# COMUNE DI MILANO

### "ZONA SPECIALE FARINI UNITA' VALTELLINA"

RELAZIONE PAESAGGISTICA

ADEGUAMENTO DEL MASTERPLAN A SEGUITO DEI PARERI PERVENUTI DALLA COMMISSIONE PER IL PAESAGGIO (seduta n. 6 del 16/02/2023)

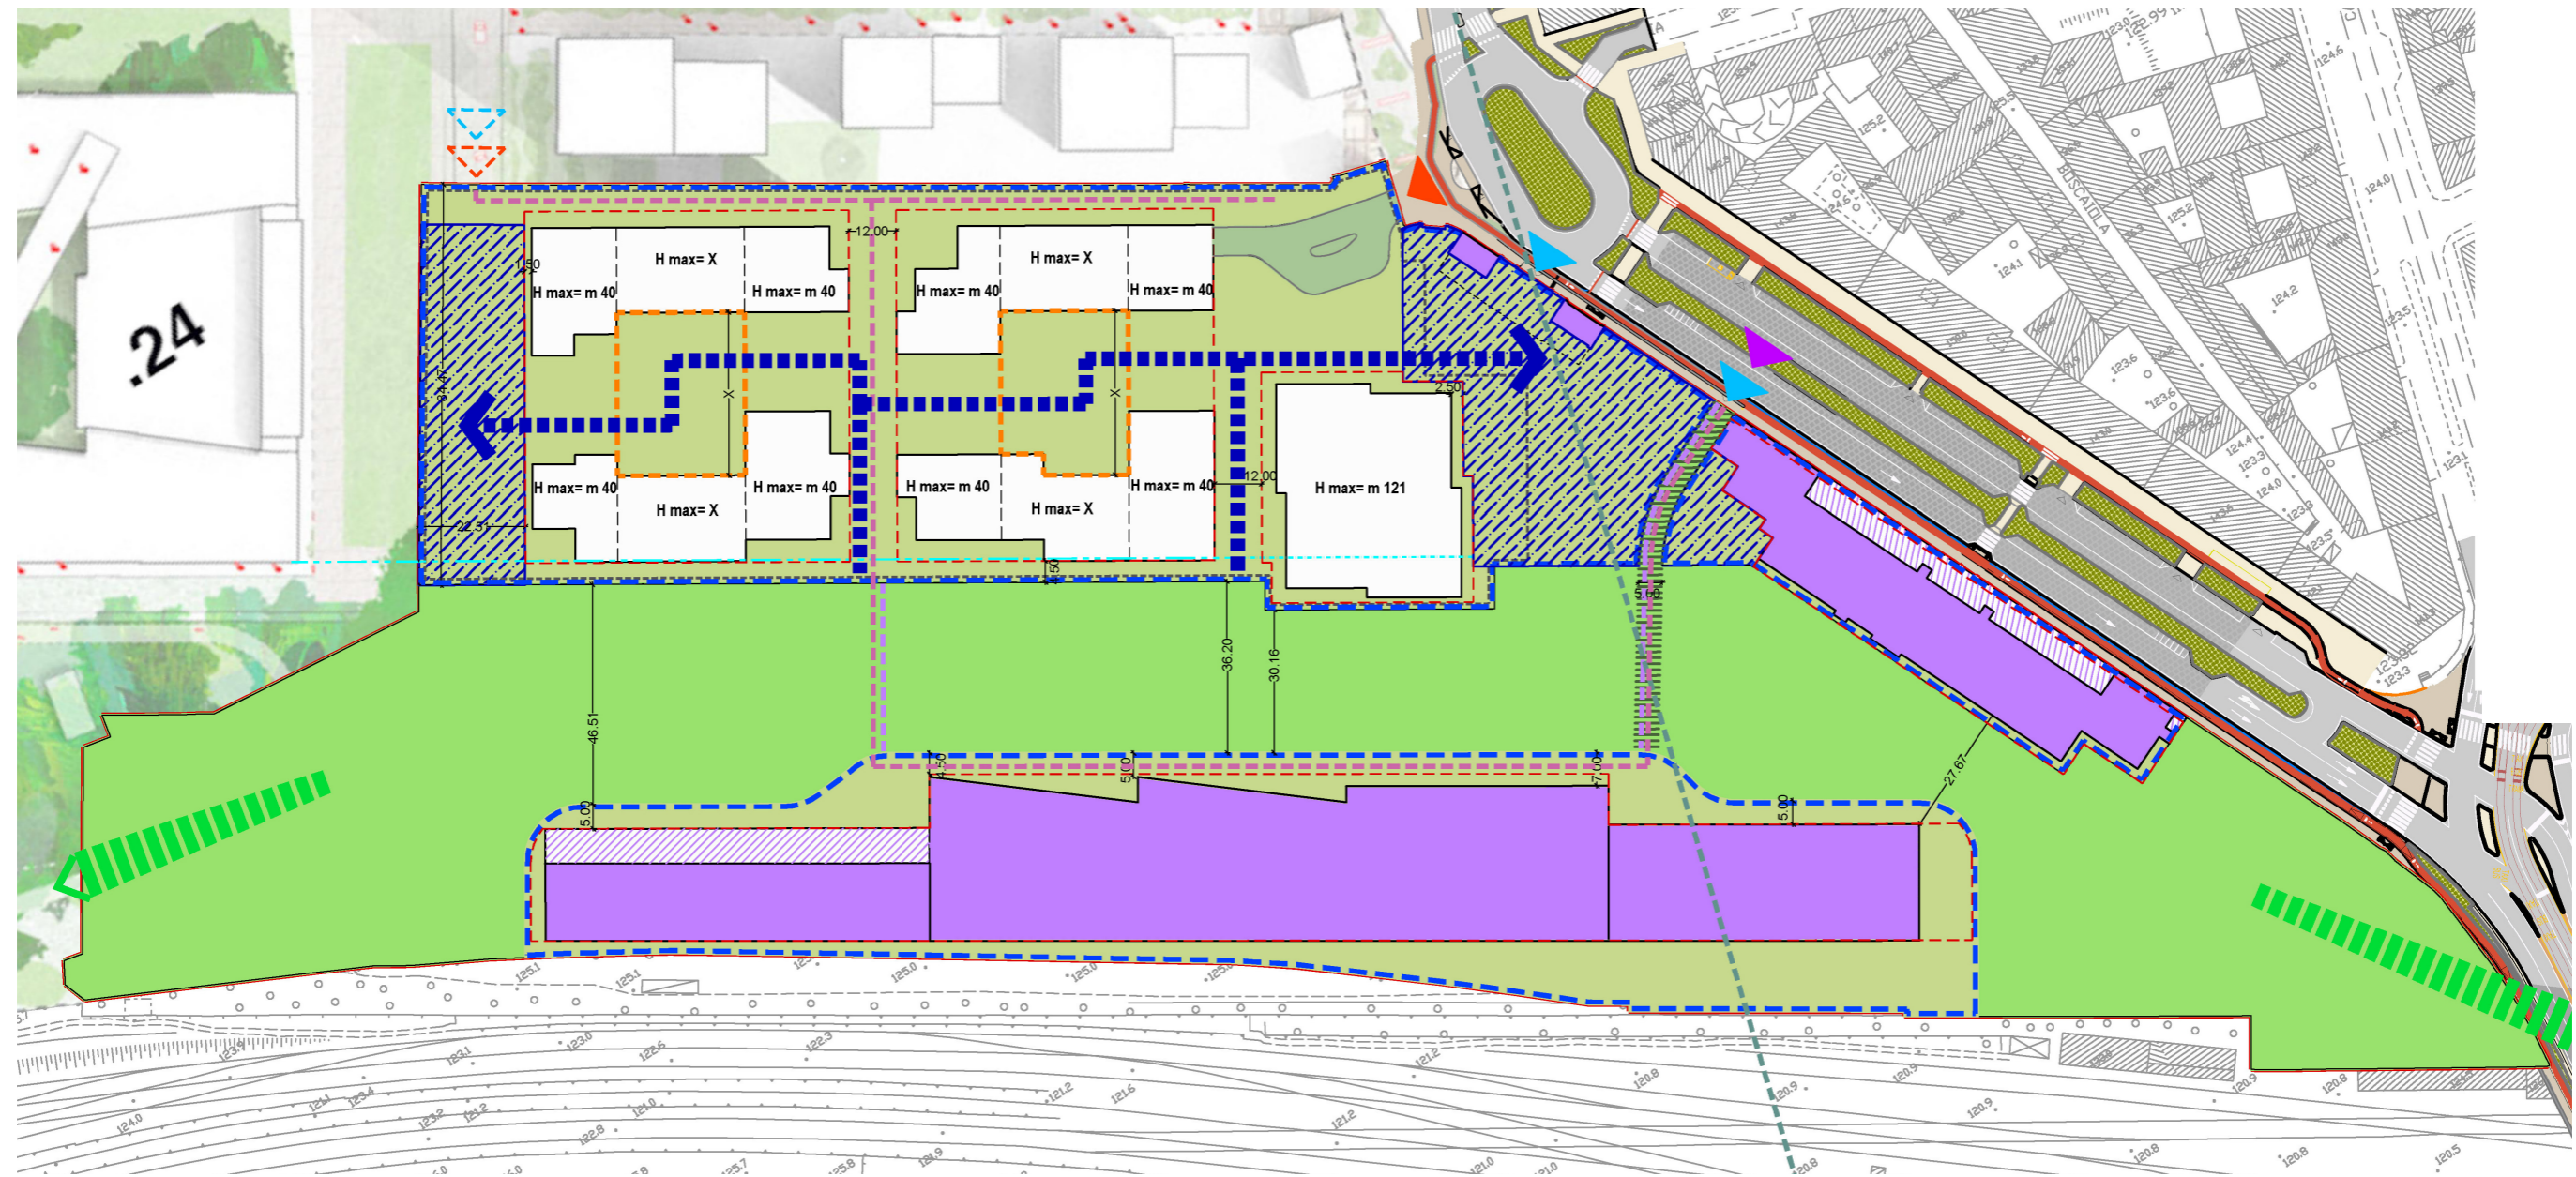
“ritiene che lo sviluppo del progetto debba essere approfondito in relazione alle seguenti tematiche:

- la necessità di concepire i fronti prospettanti gli spazi in cessione come un vero e proprio fronte parco;
- la necessità di conferire carattere urbano al fronte che si affaccia sulla piazza dell'Accademia di Brera;”

Si prevede di modificare la prescrizione relativa alle altezze degli edifici, eliminando l'altezza minima e mantenendo a 40 m l'altezza massima che gli edifici prospettanti il parco e la Piazza di Brera potranno raggiungere. Questa modifica risponde alle richieste pervenute rispetto alla necessità di conferire un carattere urbano a tali fronti.

Il carattere urbano dei fronti prospettanti il parco e la piazza di Brera sarà valutato dalla Commissione per il Paesaggio nel corso delle procedure di richiesta dei titoli abilitativi relativi agli edifici.

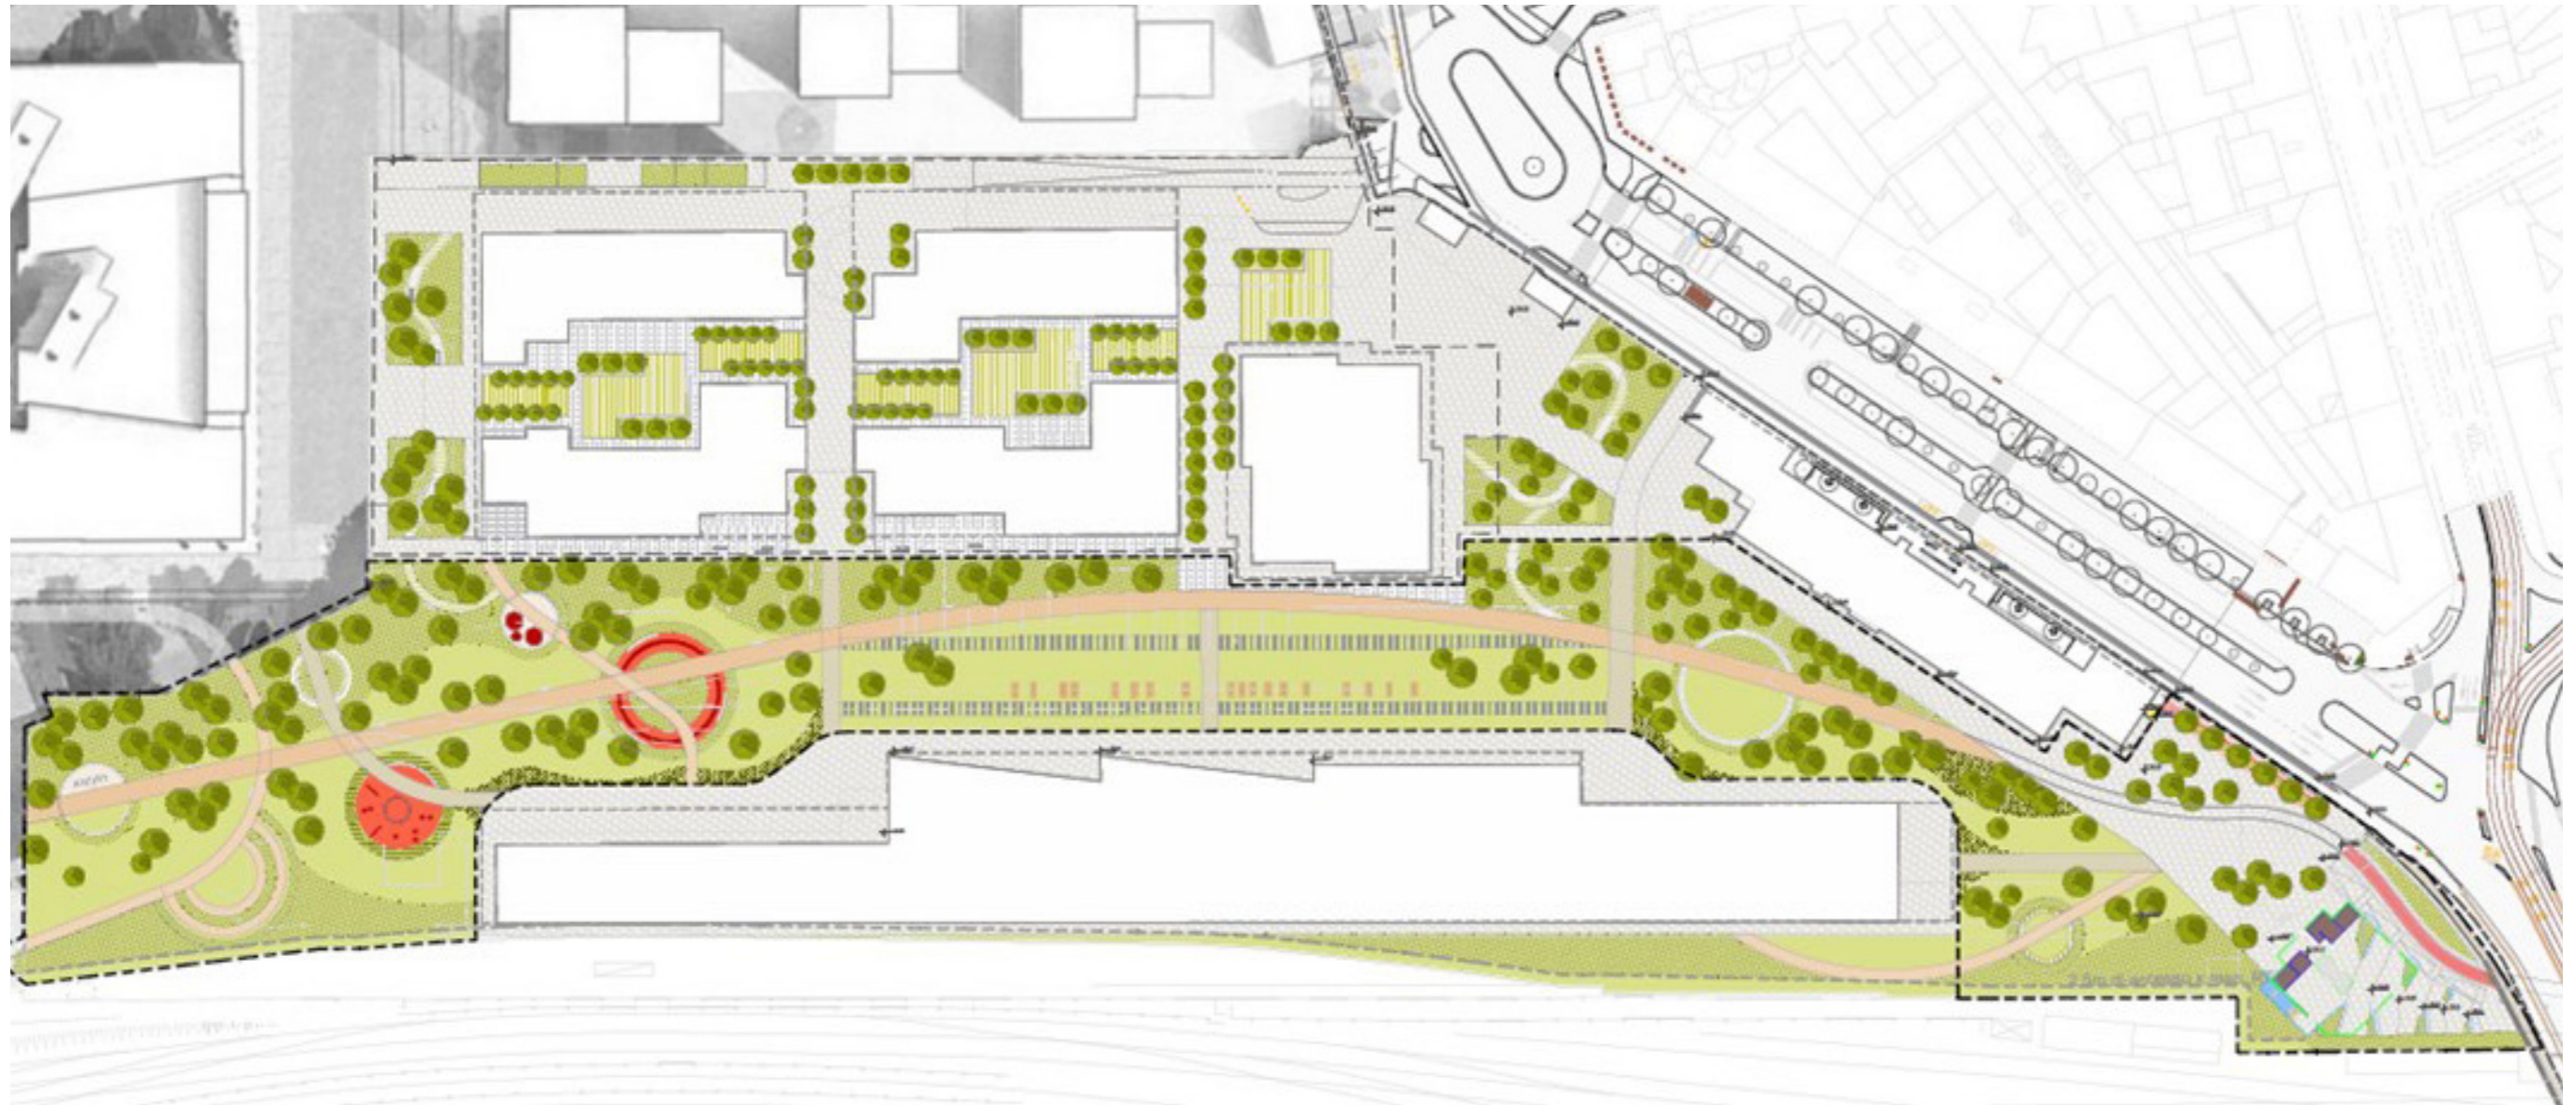
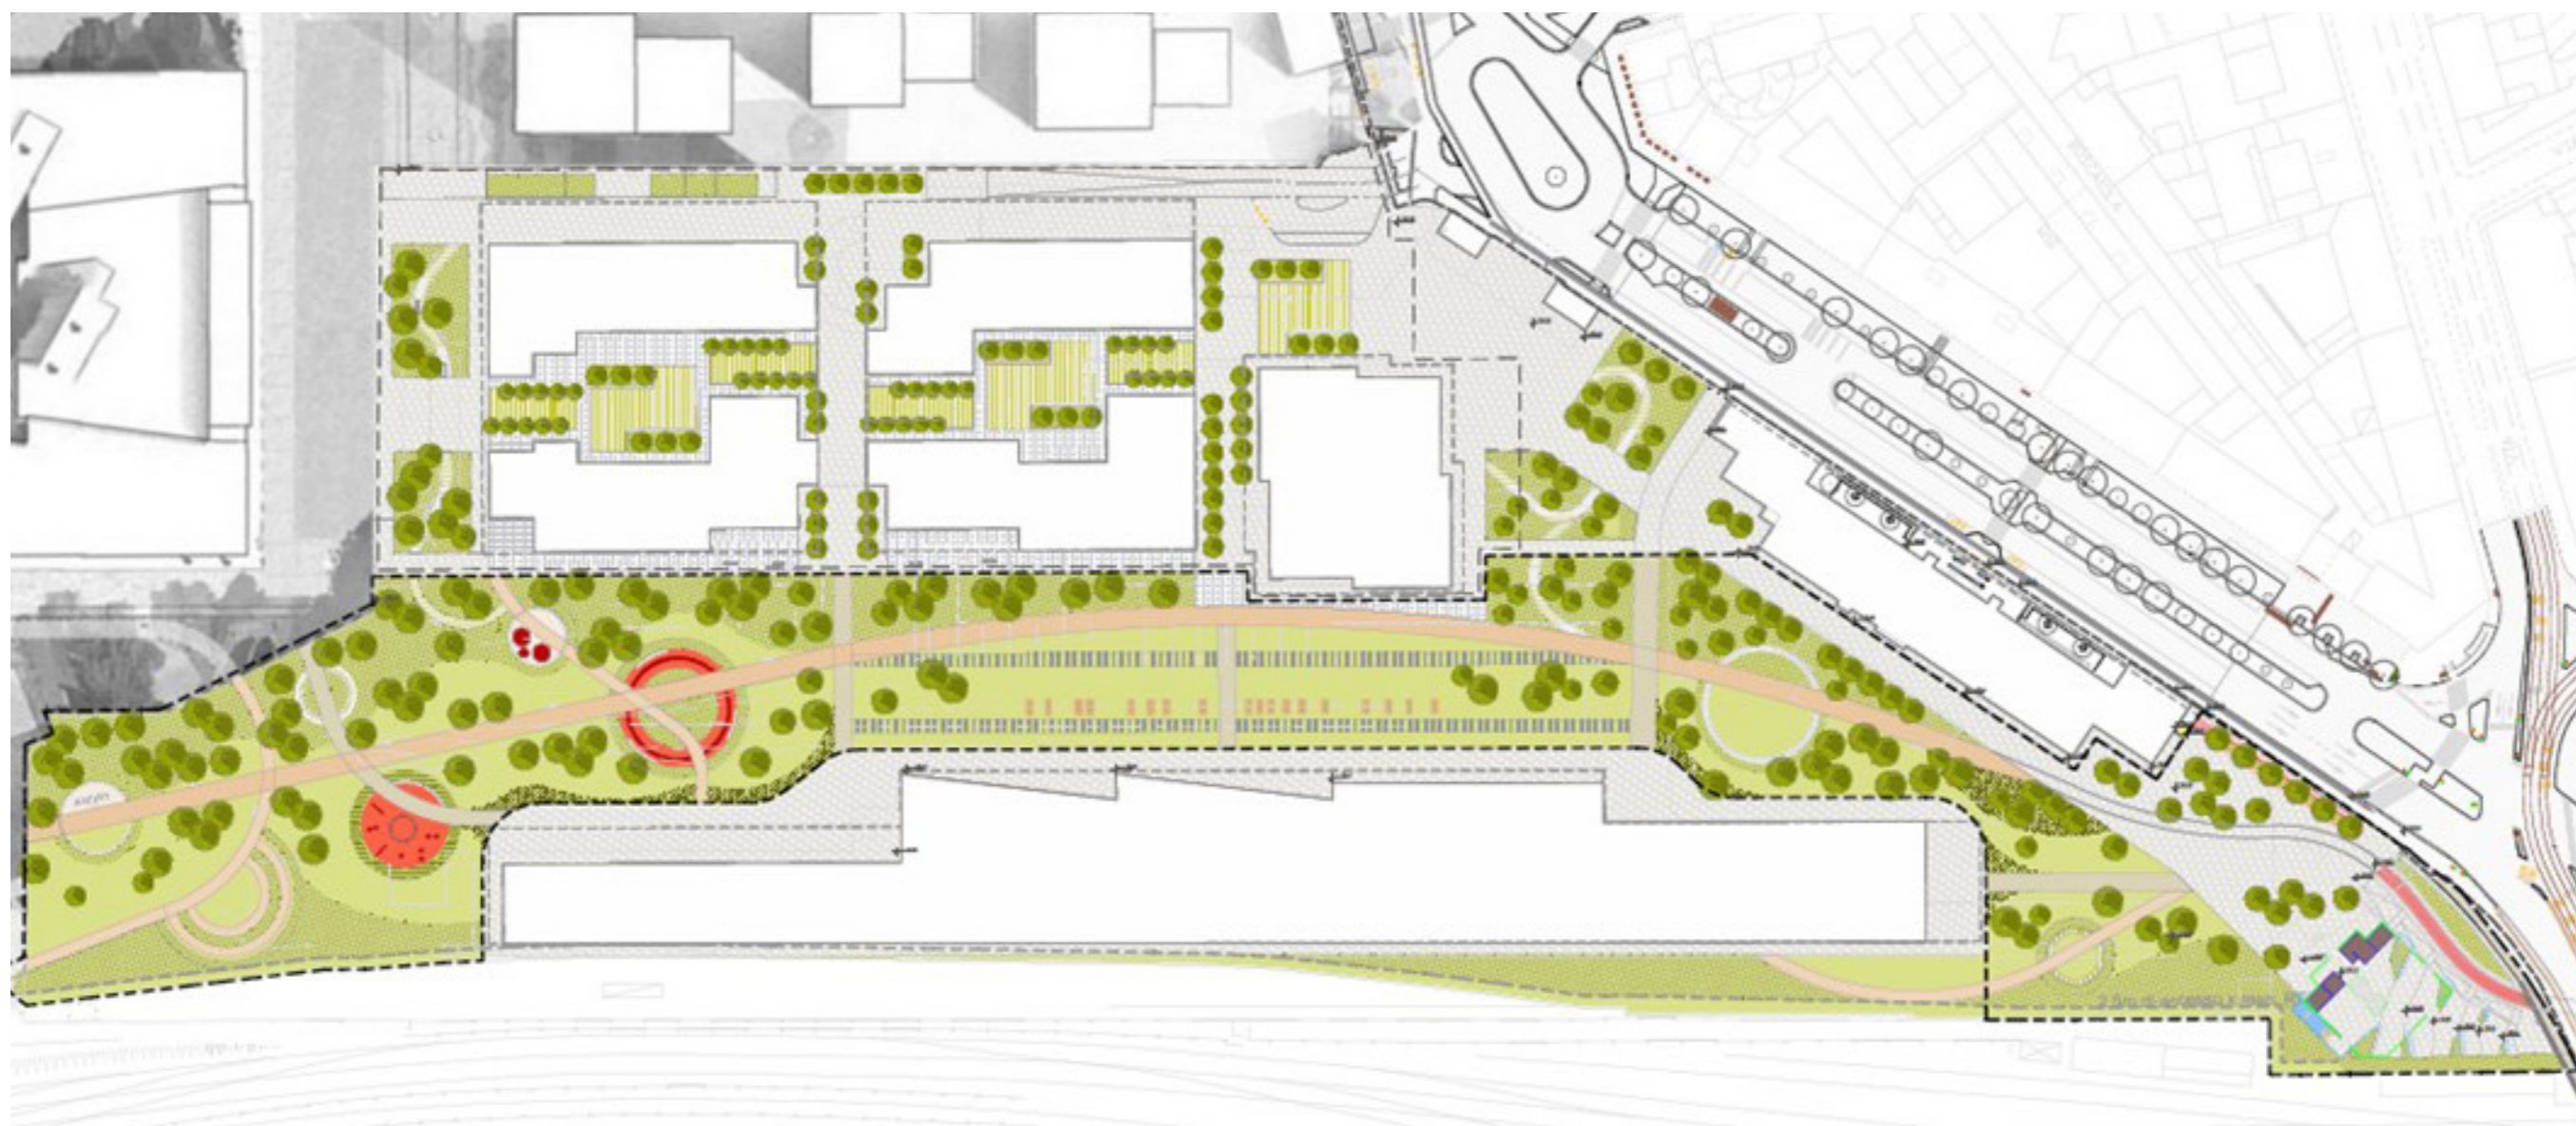
“Per quanto riguarda gli spazi aperti, si rileva la necessità di approfondire in termini più urbani e meno da giardino privato/condominiale tutti gli spazi aperti e in particolare: -per quanto riguarda il verde di cessione, che non venga definito nella sua forma dai flussi pedonali e ciclabili ma in forma contemporanea come un grande spazio aperto a prato, anche con mantenimento delle alberature esistenti, pensando eventualmente a un suo successivo complet-

amento in seguito alla definizione progettuale di tutto il parco lineare del Masterplan Farini;

E' stata recepita la richiesta di semplificare il disegno del Parco in cessione, prevedendo un ampio spazio aperto a prato e un doppio filare alberato- in adiacenza ai fronti degli edifici- che segna uno dei percorsi dello spazio aperto, dando continuità al sistema urbano del verde.
